配布資料 (福島一 3-03-1)

長期保管したMOX新燃料の健全性に係る 意見聴取時コメント回答(その1)改訂版

平成22年6月
原子力安全・保安院

図10-1 長期保管 MOX 燃料の原子炉冷却材喪失時の破裂判定

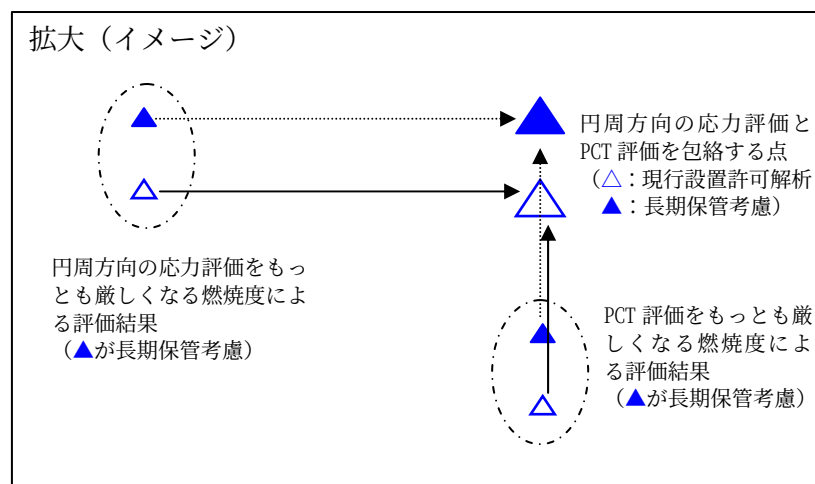
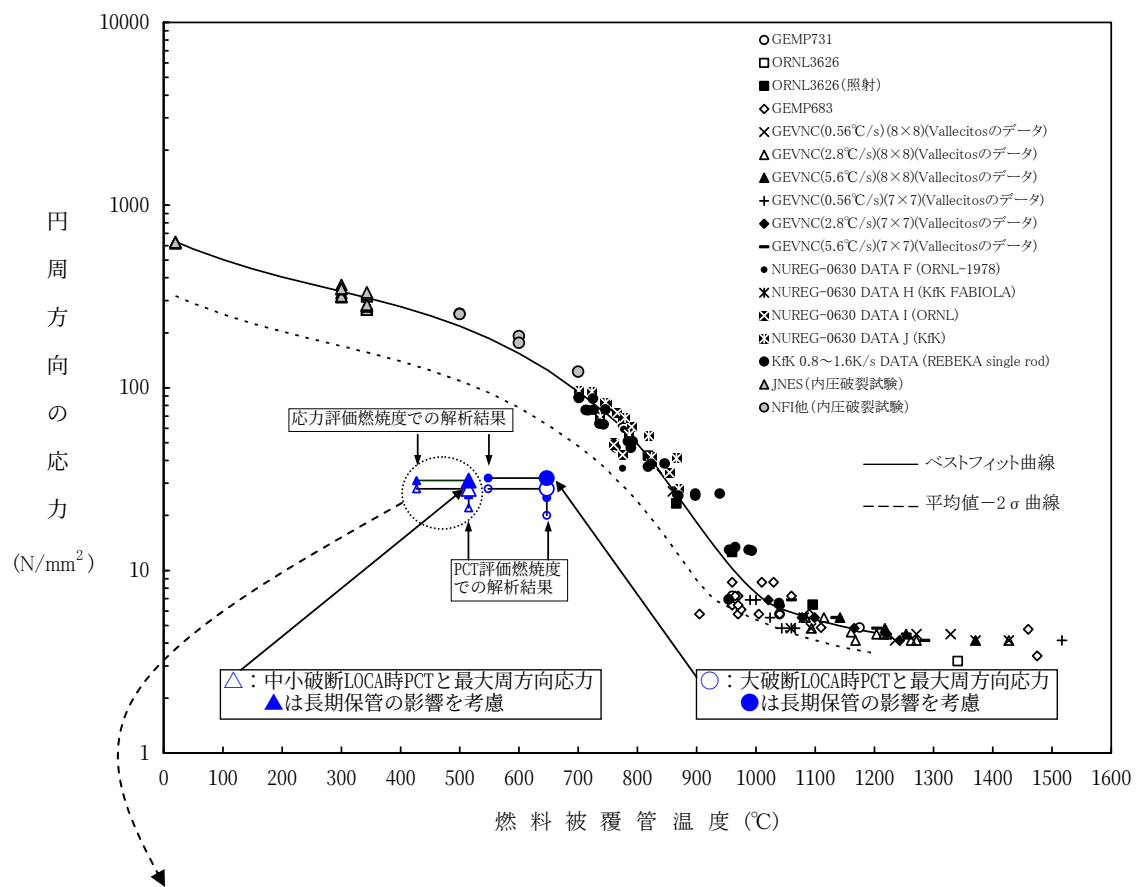
Q10	原子炉冷却材喪失時の破裂判定の評価について、長期保管した MOX 燃料の被覆管最高温度への影響について説明すること。(更田委員)
-----	--

破裂判定では、燃焼期間中の PCT と被覆管応力それぞれの最大値を用いて包絡的に示しており、評価燃焼度毎の解析結果の詳細は図 10-1 に示すとおりであるとしている。
